SR-II.272.2.361.2024

*Dotyczy postępowania o udzielenie zamówienia publicznego prowadzonego w procedurze rozeznania rynku, bez stosowania ustawy z dnia 11.09.2019 r. Prawo zamówień publicznych, na podstawie Regulaminu udzielania zamówień publicznych w Starostwie Powiatowym w Kielcach z dnia 29 grudnia 2022 r. z późn. zm. pn.: **Opracowanie pełnobranżowej dokumentacji projektowo-kosztorysowej pod potrzeby budowy kompleksu sportowo-rekreacyjnego wraz z wykonaniem niezbędnej infrastruktury technicznej i zagospodarowania terenu na działce ewid. o nr 260403_4.0001.3510/4 w ramach zad. inwestycyjnego pn.: „Budowa kompleksu sportowego przy Powiatowym Zespole Szkół w Chęcinach”.***

Wyjaśnienia treści Zapytania ofertowego

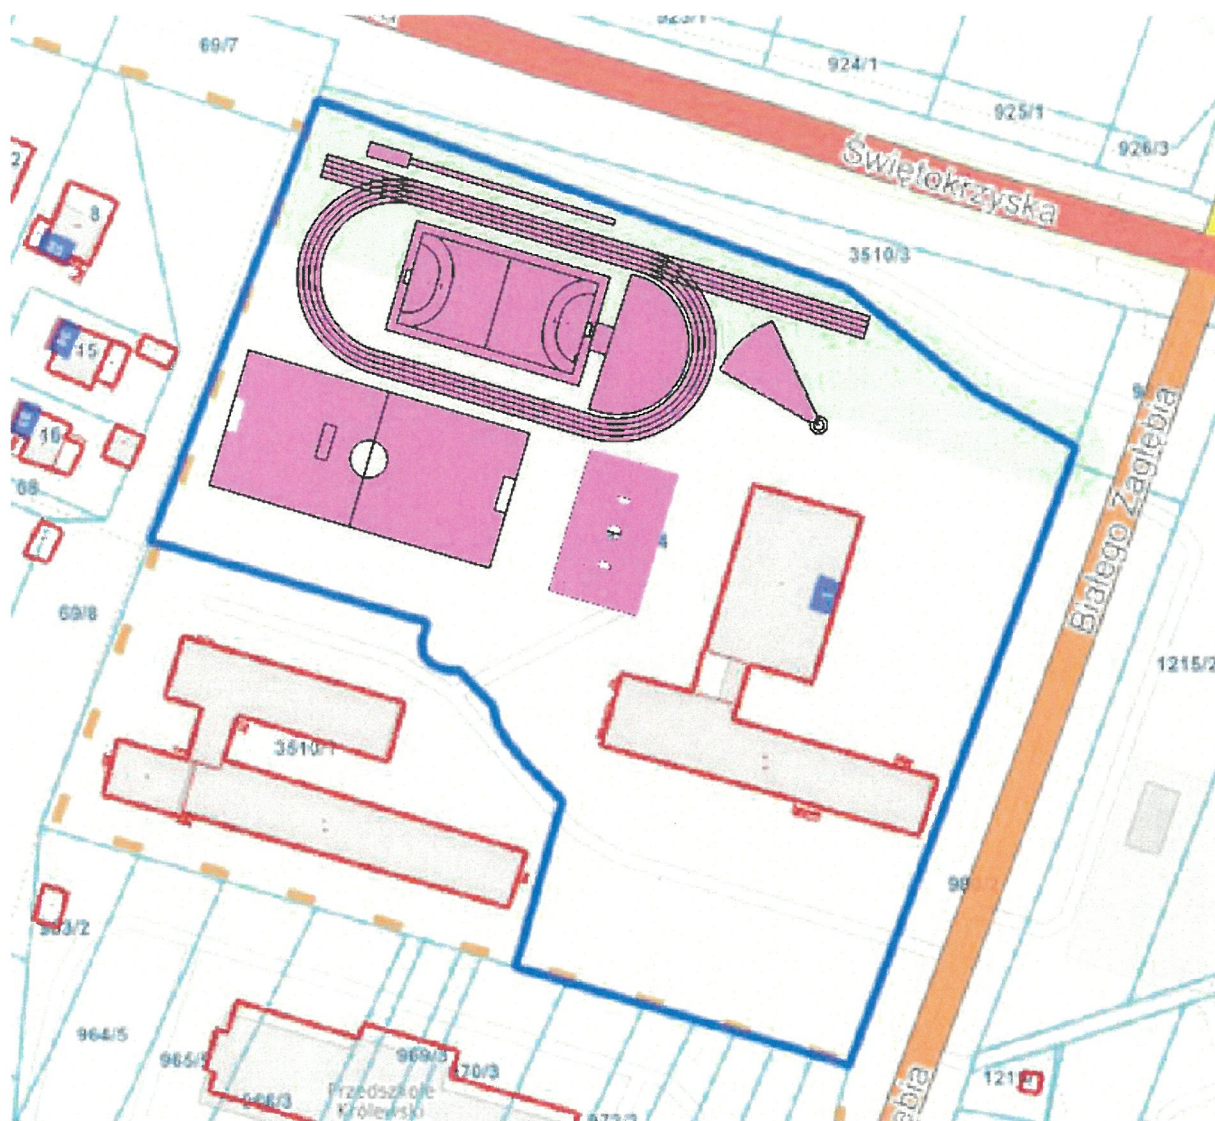
- fragmenty terenu, obecnie stanowiące tereny zielone, poddawane będą w drodze projektu zagospodarowania przekształceniu w powierzchnię zabudowy w rozumieniu w/w rozporządzenia

Mając na uwadze w/w założenia oraz wskazane na niezobowiązującym wstępnym szkicu, obrazującym zależności powierzchni (a nie układ funkcji) na rozpatrywanym terenie, obszary poddawane przekształceniu, nawet po dodaniu utwardzonego układu komunikacji pieszej, w sposób oczywisty będą mieć powierzchnię mniejszą niż 2 ha – tak więc projektowane przedsięwzięcie nie będzie się zaliczać do przedsięwzięć mogących znacząco oddziaływać na środowisko, a zatem nie będzie zachodzić konieczność uzyskania decyzji o środowiskowych uwarunkowaniach określających uwarunkowania realizacji przedsięwzięcia.

Zastosowanie więc takiego warunku, jaki wskazany jest w pierwszym akapicie tego pisma, w zapytaniu ofertowym, mocno i w sposób nieuzasadniony dla interesu Inwestora ogranicza możliwość wzięcia udziału w przedmiotowym zamówieniu projektantów, którzy posiadają doświadczenie w projektowaniu obiektów sportowych nie wymagających decyzji środowiskowych.

Jak wynika z naszego doświadczenia projektowego widzimy oczywistą możliwość/pewność w przedmiotowym temacie na uniknięcie, naszym zdaniem zbędnego i długotrwałego procesu uzyskiwania decyzji środowiskowej.

Prosimy więc o usunięcie tego warunku, mając na uwadze fakt zapisów umownych zobowiązujących projektanta tak czy inaczej do zdobycia wszelkich niezbędnych zgód i pozwoleń wymaganych przepisami.

Zwracamy się więc z prośbą o usunięcie tego warunku.

Odpowiedź na pyt. 1:

Zamawiający informuje, że nie zgadza się na zmianę warunków udziału w przedmiotowym postępowaniu, sugerowaną przez Wykonawcę.

Zamawiający podtrzymuje wszystkie warunki udziału w postępowaniu, określone w Zapytaniu ofertowym, także warunki określone w zakresie dysponowania osobami skierowanymi do realizacji zamówienia, dotyczącymi ich kwalifikacji i doświadczenia, w szczególności osoby wskazanej jako pełniącej funkcję Głównego Projektanta.
